大阪ヘルスケアパビリオン火災保険付保業務

【質問に対する回答】

【アクアポニックスパース図】

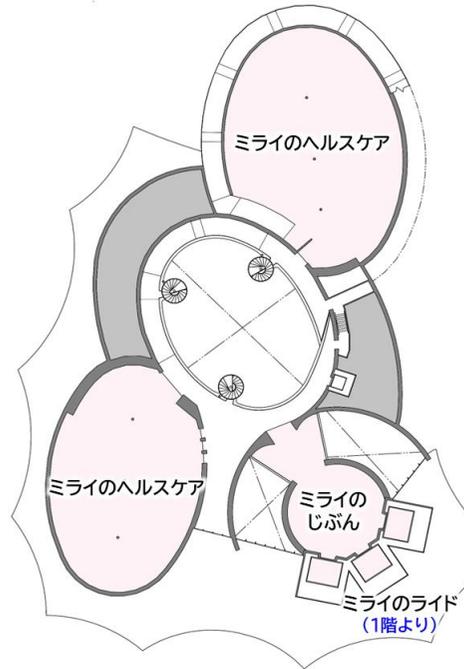
6	その他	台風対策について	台風対策について、ネスト（屋根の装飾）部分の構造および耐風強度について資料提供ください。	構造は、システムトラス構造、骨組膜構造、鉄骨造になります。建築基準法に基づき、風圧量の条件として風速34(m/s)を満たすよう構造設計しています。
7	その他	アクアポニックスについて	材質、構造等の資料提供をお願いします。	主な材質は、仕様書別表のとおりです。上部のガラスドームの直径は約7m、全高は約8mです。イメージは添付の「アクアポニックスパース図」をご確認ください。
8	その他	火気利用について	火気の利用の有無、ある場合はその用途についてご教示ください。	屋外の設備架台に給湯器（ガス）があります。 その他、火気の利用の予定はありません。
